**VERSLAG VAN EEN GELIJKVORMIGHEIDSONDERZOEK VOOR INGEBRUIKNAME EN/OF CONTROLEBEZOEK
VAN EEN ELEKTRISCHE INSTALLATIE OP LAAGSPANNING EN ZEER LAGE SPANNING****Algemene gegevens**

Plaats van het onderzoek:	Kapittelstraat 23 , 9280 WIEZE				
Eigendom van:					
Opdrachtgever:	Berno Real Estate bvba,Brusselsestraat 71, 9200 DENDERMONDE				
Type lokalen:	Woning	DNB:	/	Tarief:	Dag
EAN-code installatie:	541 44	Nr. teller:	20 267 612	Index:	021170 kWh
Installateur:	/				
BTW-nr.:	/	Of ID-kaartnr:	/	Uitgereikt te:	/ op /
Agent-bezoeker:	Mzechabuk Noselidze	Datum onderzoek: 13/12/2017

Overeenkomstig de voorschriften van het Algemeen Reglement op de Elektrische Installaties (A.R.E.I.) - Interne procedure QPRO/ELE/001	
Type keuring:	Art. 276bis Verkoop van een wooneenheid
Bijkomende info:	/
Herkeuring op:	/
Bescherming tegen elektrische schokken bij onrechtstreekse aanraking: Art. 86 Huishoudelijke lokalen of plaatsen (net TT - voeding van de elektrische installatie via elektrische teller)

Extra inbreuken en/of bijkomende uitleg:

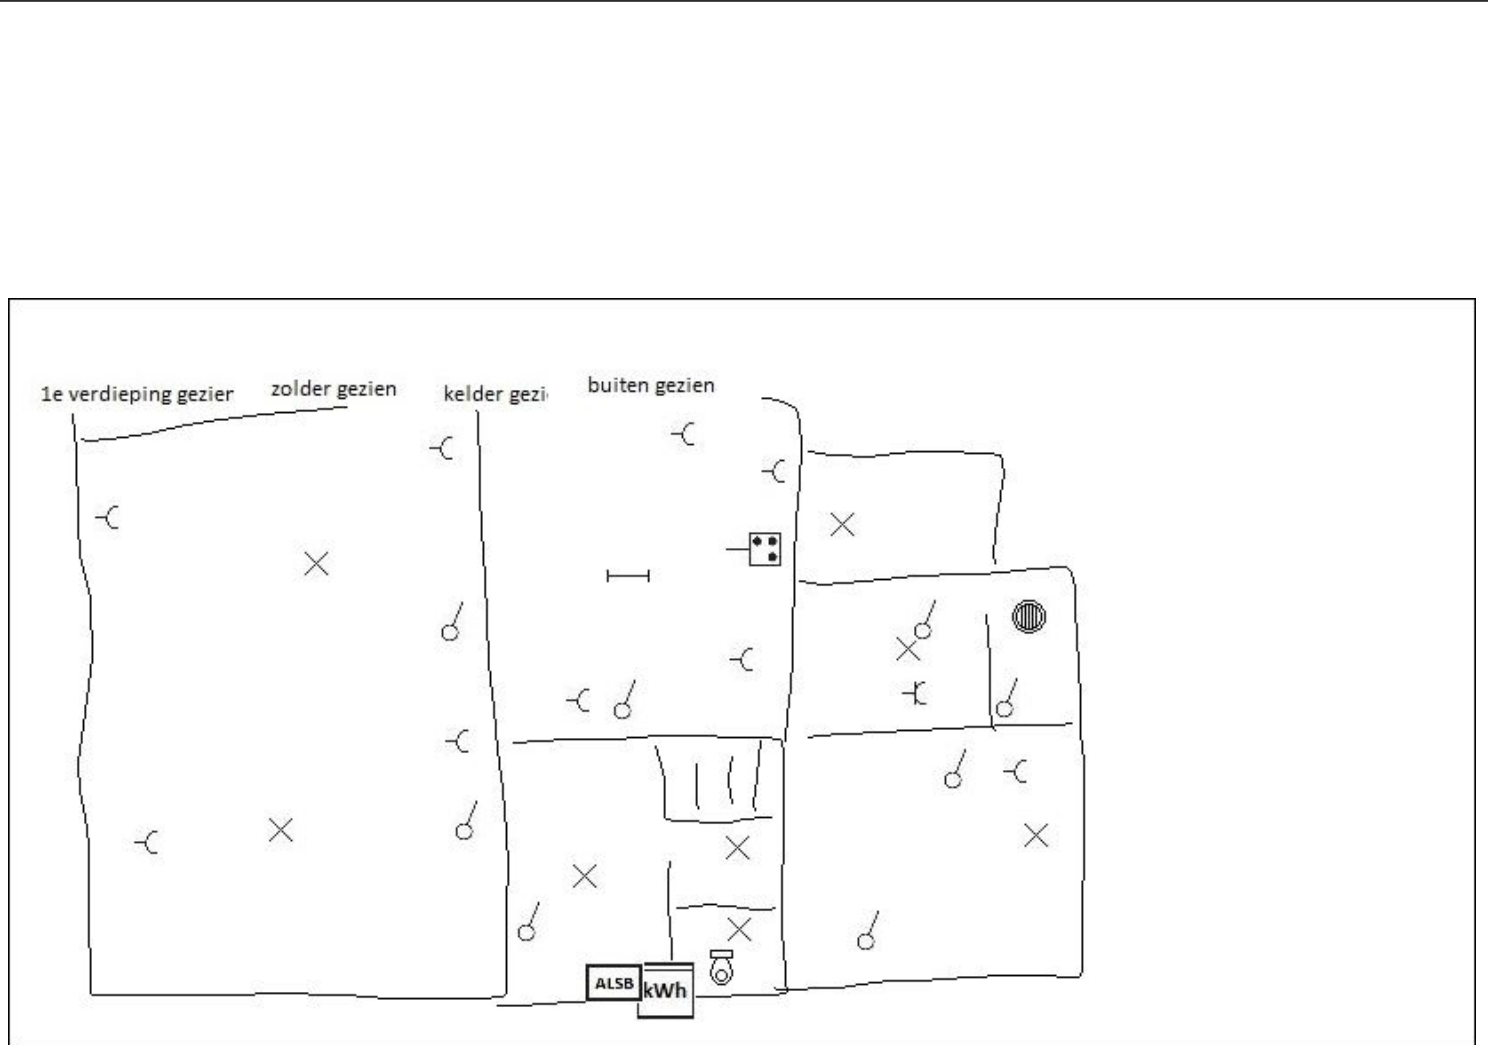
- 7.10A. : Geaarde stopcontacten met afgebroken/verwijderd beschermingscontact zijn niet conform het CEBEC-keurmerk. (art 5, 7)
- 7.15. : Gebruik materiaal in gewone ruimten, waarvan de omhulsels een beschermingsgraad hebben die minstens IP2X (IPXX-B) is. In ruimten toegankelijk voor publiek dient de beschermingsgraad minstens IP4X (IPXX-D) te zijn. (art 19, 49.01)

- 7.15 VERLICHTING
- 7.10A KEUKEN
